# 大飯発電所原子力防災訓練における 問題点・課題等の整理 (訓練3週間後面談)

2023年2月

原子力事業本部 安全・防災グループ

大飯発電所 安全・防災室

# 重要課題 避難状況等の情報共有に係る改善

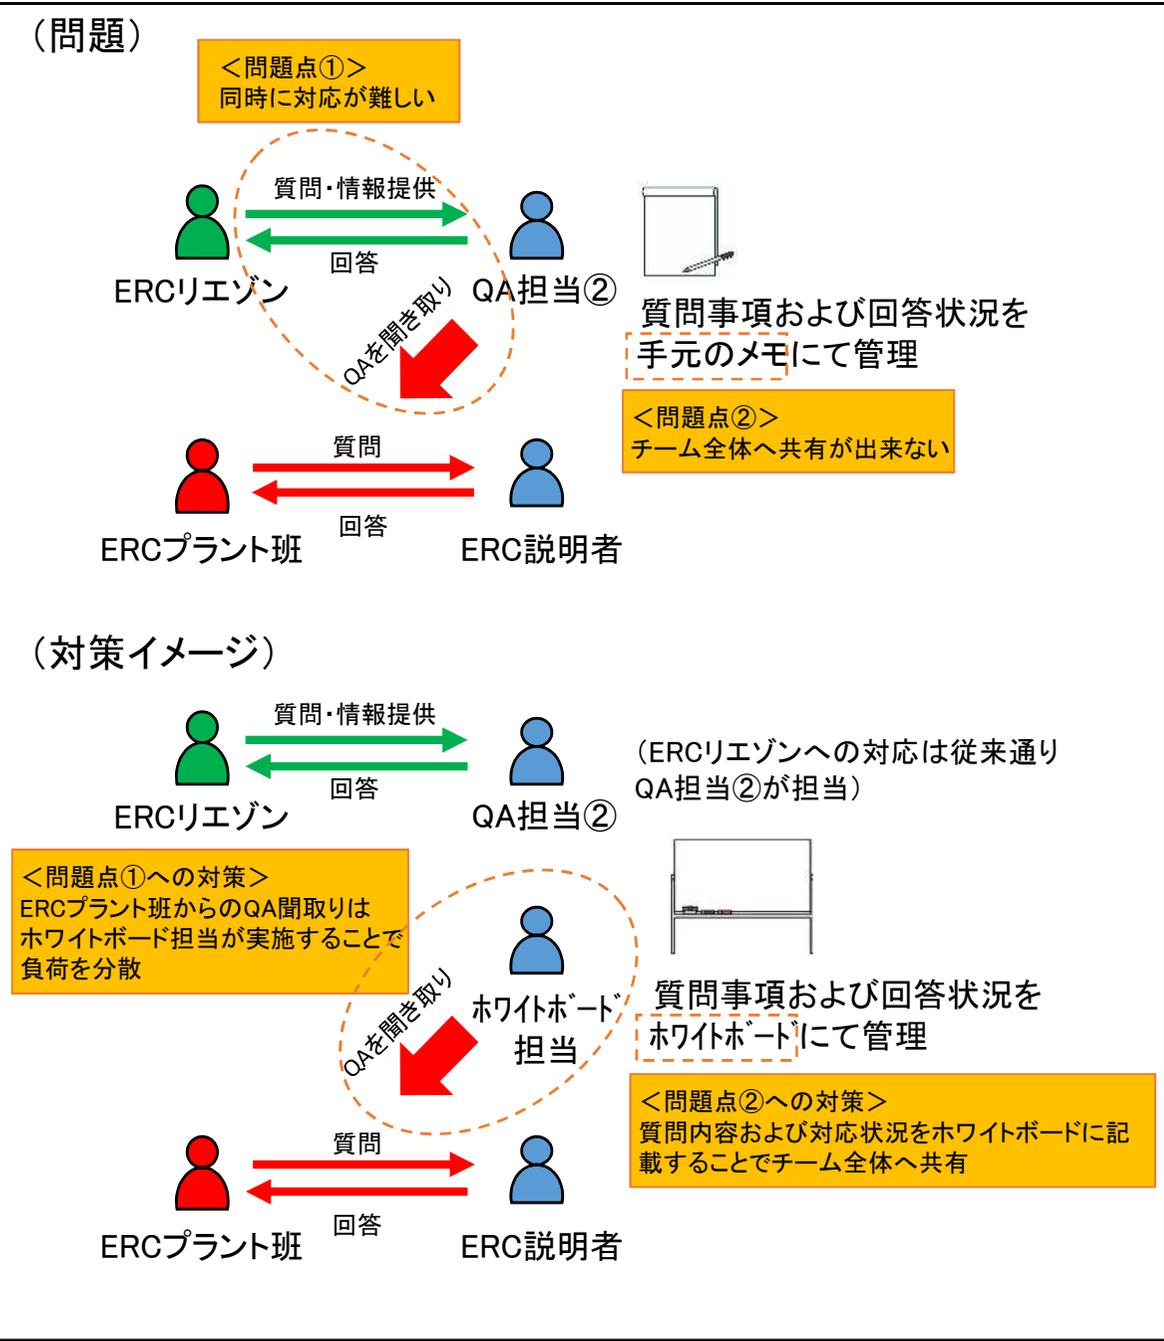
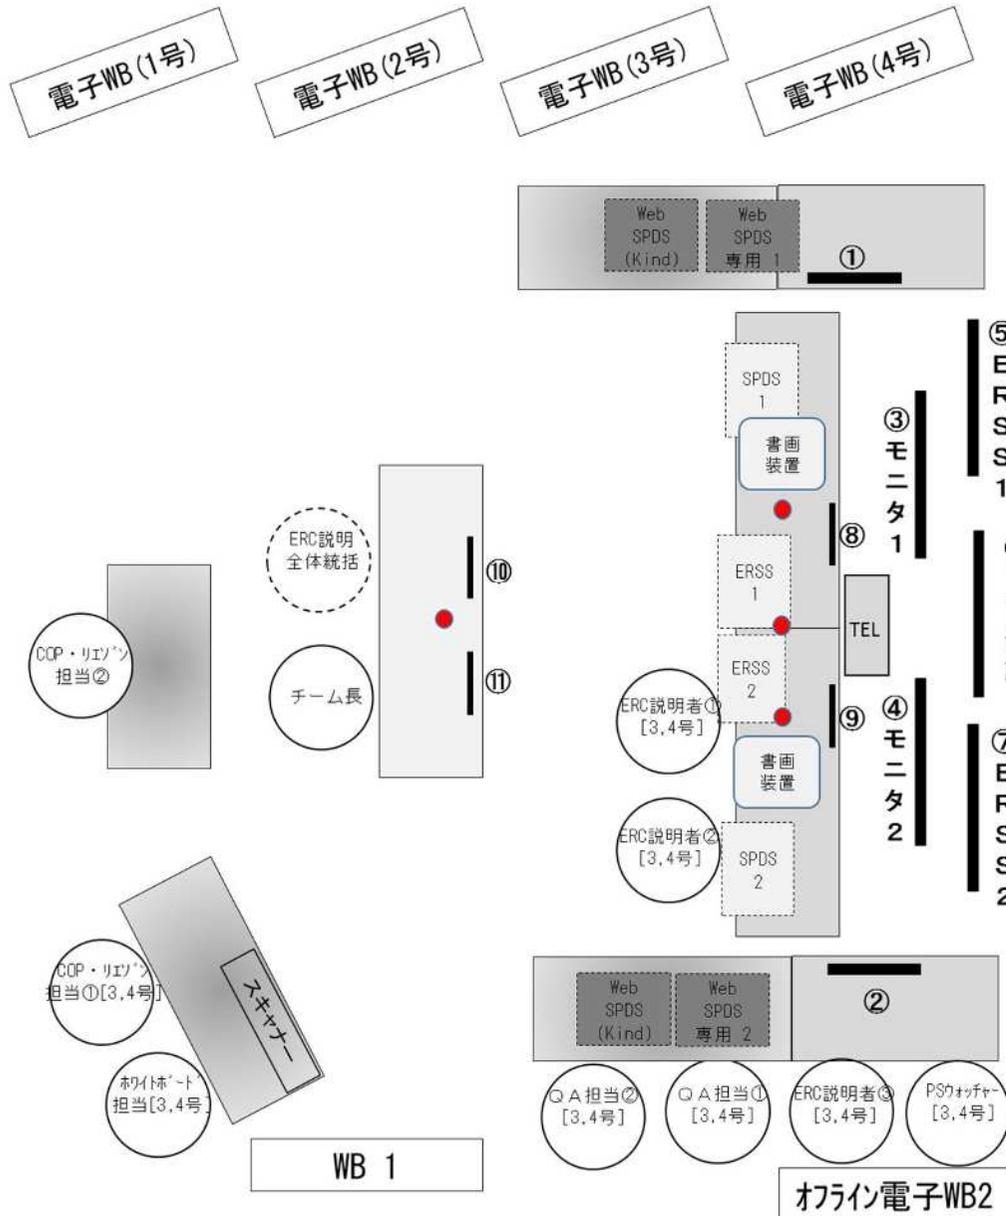
- QA担当②には、ERCプラント班からの質問聞き取り・対応状況の管理の他、ERCリエゾンからの情報提供窓口、ERCリエゾンへのQA対応の役割を付与している。このため、ERCリエゾンとの連携中にERCプラント班から質問が到来した場合、同時に対応することが難しい。
- ERCプラント班からの質問内容および回答状況は、手書きメモにより手元にて管理していた。しかし、手元のメモによる管理では、即応センター情報チーム全体に質問内容および対応状況の共有ができない。

- ERCプラント班からの質問・回答の聞き取りおよびERCリエゾンからの情報提供窓口、ERCリエゾンへのQA対応の役割を1人に付与していること。
- ERCプラント班からのQA管理を手書きのメモによりQA担当②の手元のみで実施していること。

- ERCプラント班からの質問聞き取りおよび対応状況の管理はホワイトボード担当が実施することで、負担を分散させる。
- ホワイトボード担当はERCプラント班からの質問内容および回答状況をホワイトボードに記載することで、チーム全体に共有する。

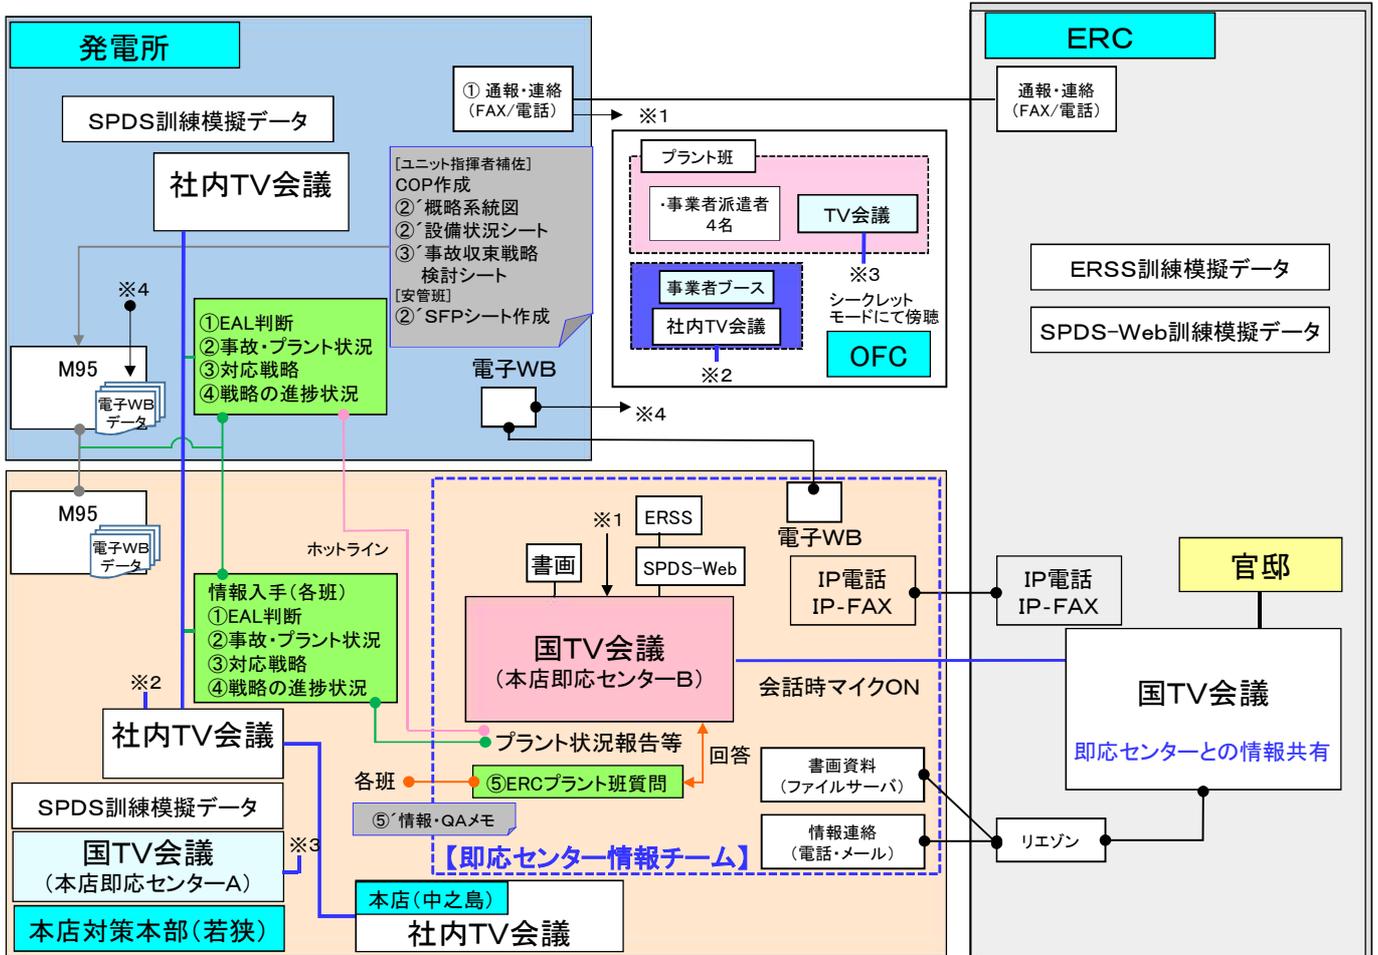
- ・電源系統図については、各社で設備名等も異なるため、戦略の説明や設備不具合等の情報共有では積極的に活用したほうが、説明を受ける側の理解が深まると感じた。

- ・良好事例については、今後も維持できるよう教育を継続していく。
- ・各社で構成が異なる電源系統について、戦略の説明や設備不具合等の情報共有の際に電源系統図を積極的に活用できるよう、社内自主訓練にて習熟を図る。
